PROJEKTINIAI PASIŪLYMAI

**KLAIPĖDOS VALSTYBINIO JŪRŲ UOSTO
KRANTINĖS NR. 3, BURIŲ G. 19, KLAIPĖDOJE,
REKONSTRAVIMO PROJEKTAS**

587-XX-PP-08

**KLAIPĖDOS VALSTYBINIO JŪRŲ UOSTO TECHNINĖS TARYBOS POSĖDŽIO DĖL
KLAIPĖDOS VALSTYBINIO JŪRŲ UOSTO KRANTINĖS NR. 3, BURIŲ G. 19,
KLAIPĖDOJE, REKONSTRAVIMO PROJEKTO PROJEKTINIŲ PASIŪLYMŲ
PROTOKOLAS**

Projektinio pasiūlymo Nr. 1 pjūvis (1:100)

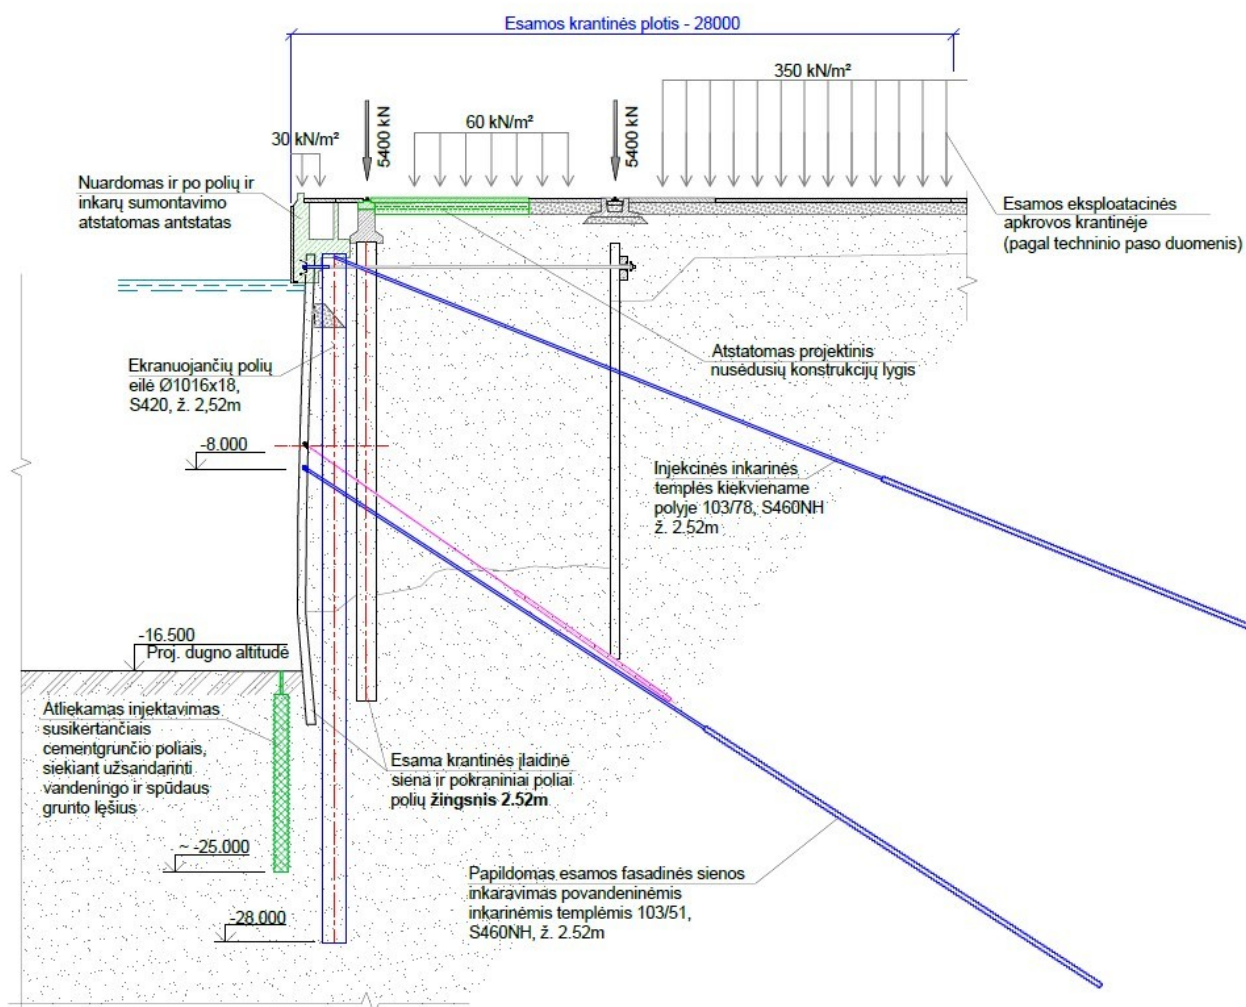
Pirmu variantu (nekeičiant kordono linijos) būtų reikalinga išardyti esamą gelžbetoninį krantinės antstatą, iškelti inžinerinius tinklus ir už esamos įlaidinės sienos 2,5 m žingsniu (derinantis prie pokraninių kelių polių žingsnio) sukalti ekranuojančius polius (-28 m), kurie viršuje būtų sutvirtinami injekcinėmis inkarinėmis templėmis. Taip pat dėl krantinės konstrukcijos stabilumo reikalingos papildomos injekcinės inkarinės templės apačioje (po vandeniu). Įrengus naujas konstrukcijas, būtų atstatomi tinklai, antstatai ir dangos. N. Mikaločius pažymėjo, kad išnagrinėjus geologijos duomenis buvo padaryta prielaida, jog greičiausiai kanalo gilinimo metu atsivėrė lęšis, kuris susisiekė su lęšiu už krantinės fasadinės sienutės, ir tokiu būdu pro apačią buvo išplautas gruntas, dėl to įvyko krantinės nuosėdis. Siekiant, kad tai nepasikartotų ateityje, papildomai būtų reikalinga atlikti povandeninį dugno injektavimą susikertančiais cementgrunčio poliais, kurie užsandarintų galimai esančius vandeningo ir spūdaus grunto lęšius. Šio projekcinio pasiūlymo privalumas yra tik tas, kad būtų išlaikyta esama kordono linija, tačiau techniškai įgyvendinti sprendinį yra labai sudėtinga ir atliekant darbus yra didelė rizika pažeisti esamas konstrukcijas ir / ar inžinerinius tinklus, taip pat dugninis lęšių užsandarinimas poliais gali trukdyti išgilinti krantinę ateityje.

Projektinio pasiūlymo Nr. 2 pjūvis (1:100)

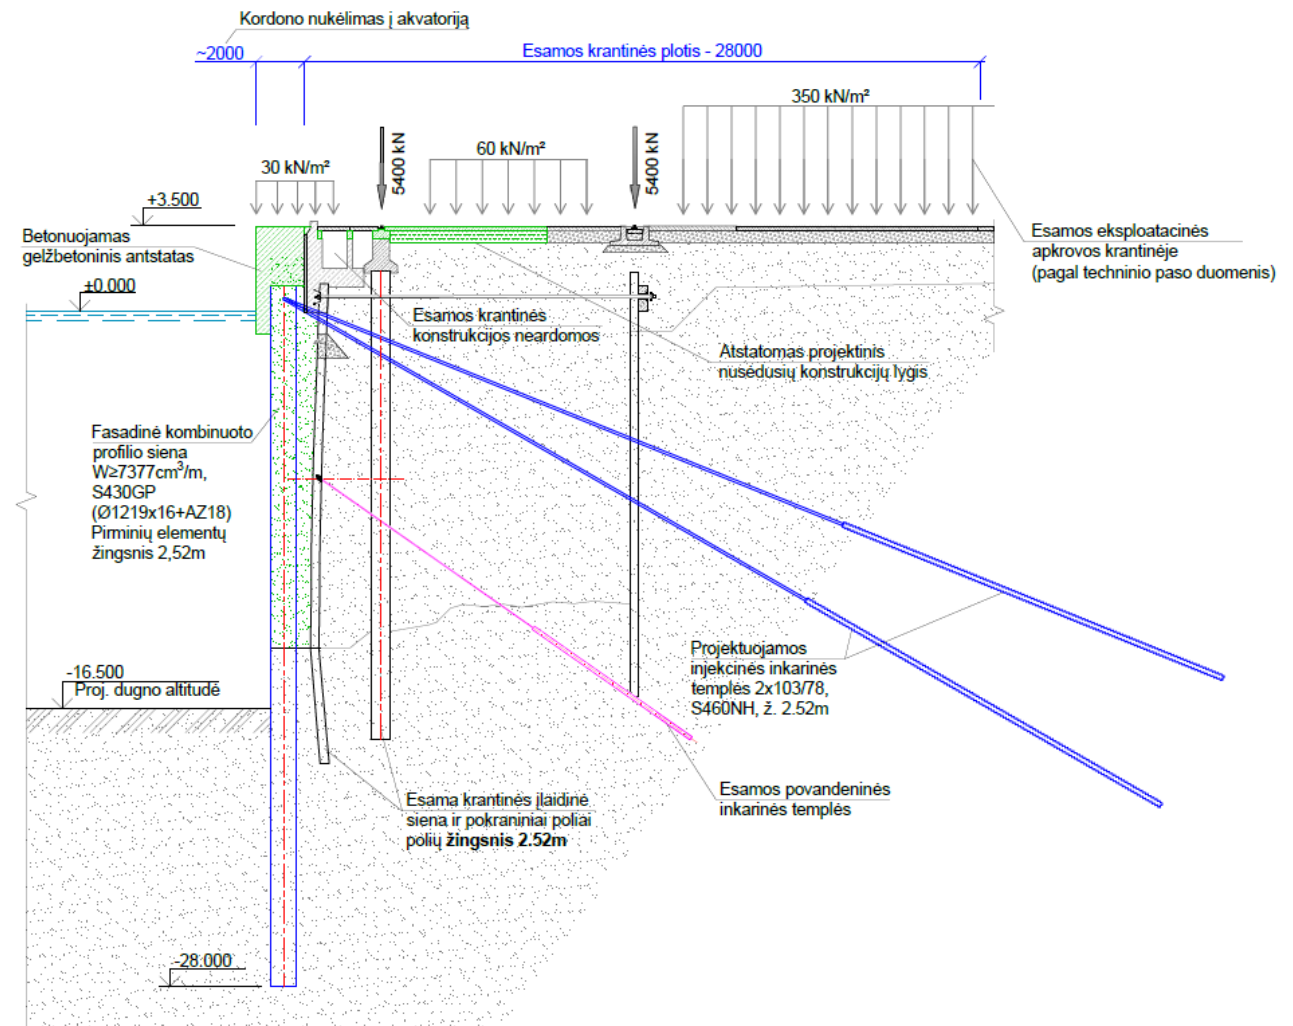
Antru variantu yra siūloma atsitraukus apie 2 m nuo esamos krantinės sienos įrengti naują kombinuoto tipo fasadinę sieną (iš plieninių vamzdinių polių ir įlaidinių sienų) ir ją sutvirtinti dvigubomis injekcinėmis inkarinėmis templėmis. Dėl esamų pokraninių polių, kurie įrengti 2,52 m atstumu vienas nuo kito, fasadinės sienos pirminių elementų žingsnis taip pat turėtų būti 2,52 m. Kadangi kombinuotos sienos dugno altitudė siekia -28 m gylį, taip pat būtų užsandarinti vandeningo grunto lęšiai. Šio projektinio pasiūlymo privalumai yra tokie: nereikia ardyti antstato ir iškelti tinklų, nėra sudėtingų povandeninių darbų, įvertintos rizikos.

Projektinio pasiūlymo Nr. 3 pjūvis (1:100)

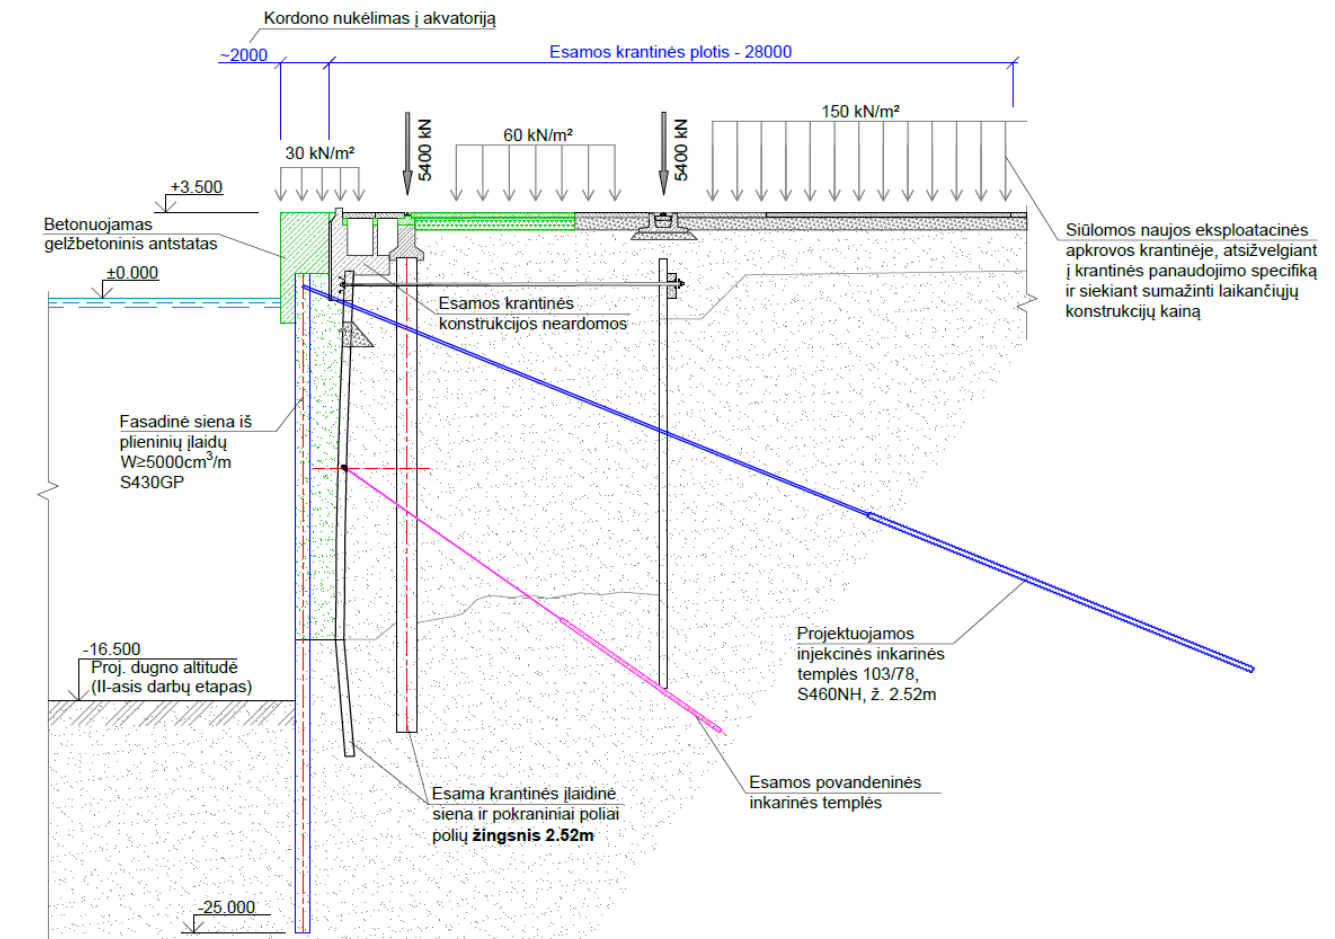
Trečiasis variantas yra panašus į antrąjį, tačiau įvertinus eksploatacines krantinės apkrovas pagal krantinės naudotojo poreikį, pasiūlyta krantinės užnugarinėje dalyje sumažinti apkrovas iki 15 tonų / m² (vietoje 35 t / m²), kas žymiai supaprastina konstrukcijas. Šiuo atveju įrašos fasadinėje sienoje sumažėja tiek, jog nebereikia kombinuotos sienos, o užtenka įprastos įlaidinės sienos iki -25 m gylio bei užtenka vienos inkarinės tinklės.

paklausė, ar atlikus krantinės remontą ir dugne sukalus susikertančius cementgrunčio poliūs, ateityje nebus problemų atlikti gilinimo darbus iki -16,5 m.

paklausė, ar dugne numatomų polių injektavimas nesušilpnins grunto, dėl ko krantinės siena, kuri jau dabar išlinkusi apie 1 metrą, dar labiau išlinktų.

N. Mikaločius pakomentavo, kad jei iš pradžių būtų atliktas krantinės remontas, ateityje atliekant krantinės rekonstrukciją ir gilinimą iki 16,5 m, naujomis konstrukcijomis reikėtų atsitraukti žymiai toliau – t. y. apie 3, 4 ar daugiau metrų, o dėl didesnio atsitraukimo gali reikėti perkelti ir pokraninius kelius.

Projektuotojai patvirtino, kad tokia rizika yra.

Krantinės Nr. 3 kapitalinio remonto pasiūlymo pjūvis (1:100)

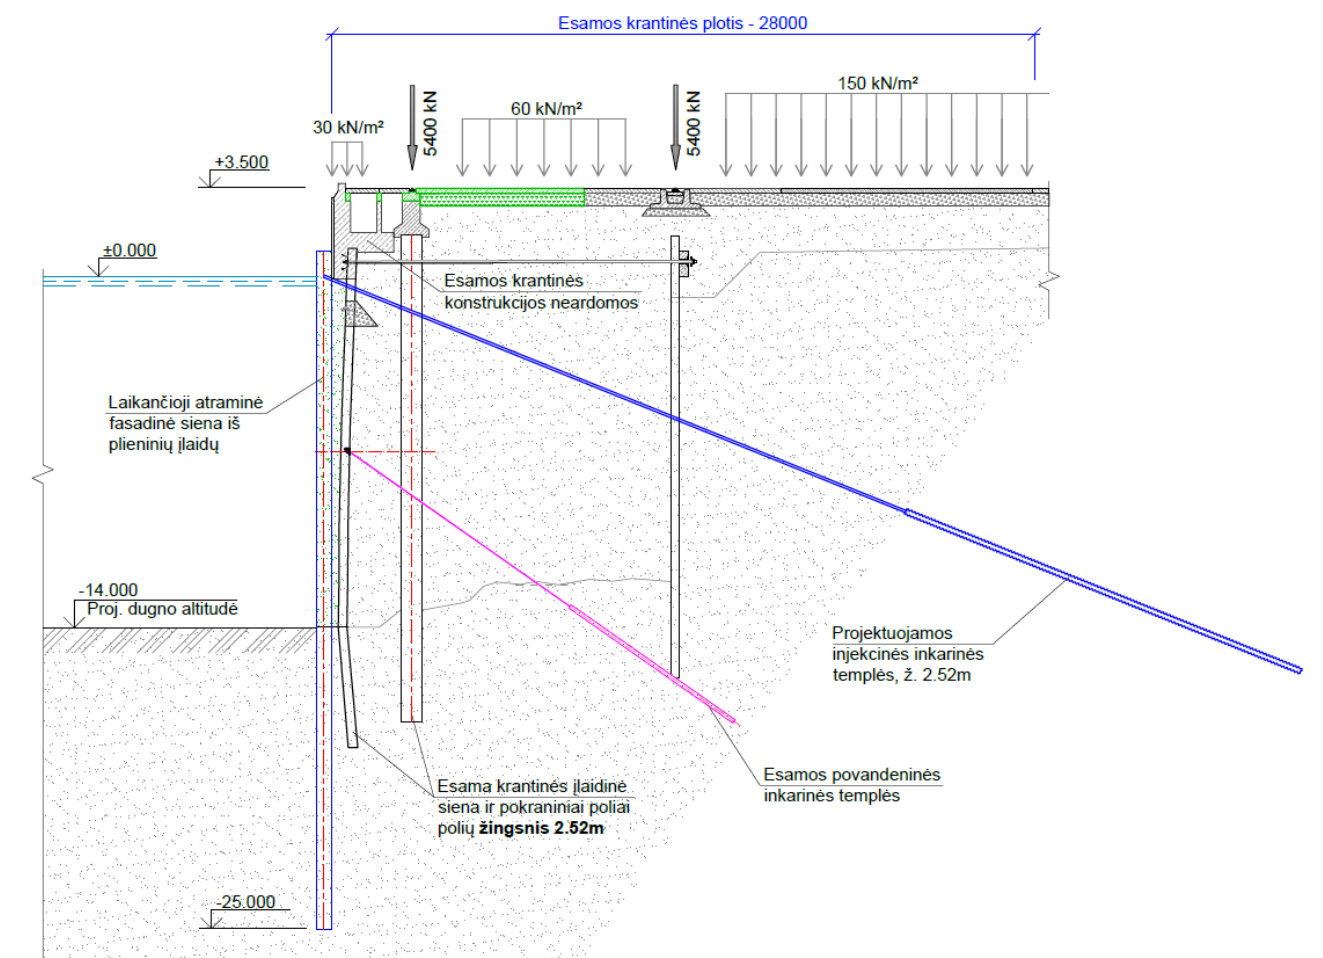
paklausė, kodėl numatoma įrengti naujas krantinės konstrukcijas, tačiau esamo antstato nenumatoma keisti.

paklausė, kas būtų, jei vykdant statybos darbus, įrengiant kažkurį įlaidinės sienos ruožą, paaiškėtų, jog esama krantinės siena yra labiau išlinkusi ir dėl to įlaidinę sieną bus būtina atitraukti daugiau, nei dabar nurodyta brėžinyje.

paklausė, ar įrengus tik dalį įlaidinės sienos (120 m ruože), likusioje krantinės dalyje neprasidės tie patys neigiami geologiniai procesai, dėl ko galėtų atsirasti panašių krantinės defektų, kaip turime dabar.

paklausė projektuotojų, kiek laiko galėtume neįgyvendinti III etapo darbų (t. y. neįrengti įlaidinės sienos likusioje krantinės dalyje).

paklausė, ar tikslinga įgyvendinti tokio kapitalinio remonto sprendinius, kurio konstrukcijų įrengimo kaina beveik tokia pati kaip 3-ojo rekonstravimo projekto pasiūlymo, o vėliau norint pasiekti –16,5 m krantinės gylį reikės rengti atskirą rekonstravimo projektą vien dėl gilinimo darbų, kas taip pat kainuos papildomai.

paklausė, kokie sprendiniai siūlomi dėl atmušų. Pagal pateiktą sprendinio variantą, reikalingi maždaug 2 m diametro atmušai, kuriems paprastai reikia specialių pagrindų, todėl kyla klausimas, ar esamas kordonas atlaikys tokius naujus atmušus.

Projektuotojai paaiškino, kad antstato sutvarkymas jau būtų rekonstravimo rūšies darbai, kadangi keistųsi krantinės parametrai (plotis).

N. Mikaločius atsakė, kad siekiant suvaldyti šią riziką, būtų reikalinga atlikti papildomus tyrimus.

N. Mikaločius atsakė, kad tokia tikimybė tikrai yra.

N. Mikaločius pakomentavo, kad dabar geologiniai procesai nebuvo greiti (7–8 metai), tačiau sunku yra nuspėti, dėl kokių priežasčių jie įvyko ir kokie procesai susidarys ateityje dėl kitų naujų veiksmų, todėl kaip projektuotojai negali garantuoti, kad įrengus įlaidinę sieną 120 m ruože, likusioje krantinės dalyje neprasidės tie patys procesai.

N. Mikaločius atsakė, kad jei yra svarstoma ateityje keisti krantinės gylį iki –16,5 m, tokiu atveju tikrai neverta atskirai rengti rekonstravimo projekto vien dėl gilinimo, o šiame projekte numatyti gilinimo darbų etapą.

Projektuotojai atsakė, kad seni atmušai tikrai nėra tinkami, todėl turėtų būti įrengti nauji, bet šio pasiūlymo kainoje tai nebuvo įvertinta.

papildė, kad tokiu atveju būtų reikalinga įrengti naują antstatą, dėl ko keičiasi krantinės parametrai (plotis) ir tokie darbai jau būtų priskiriami rekonstrukcijai.

N. Mikaločius pakomentavo, kad siekiant išvengti visų aptartų rizikų, geriau pasirinkti 3-ąjį rekonstravimo variantą.
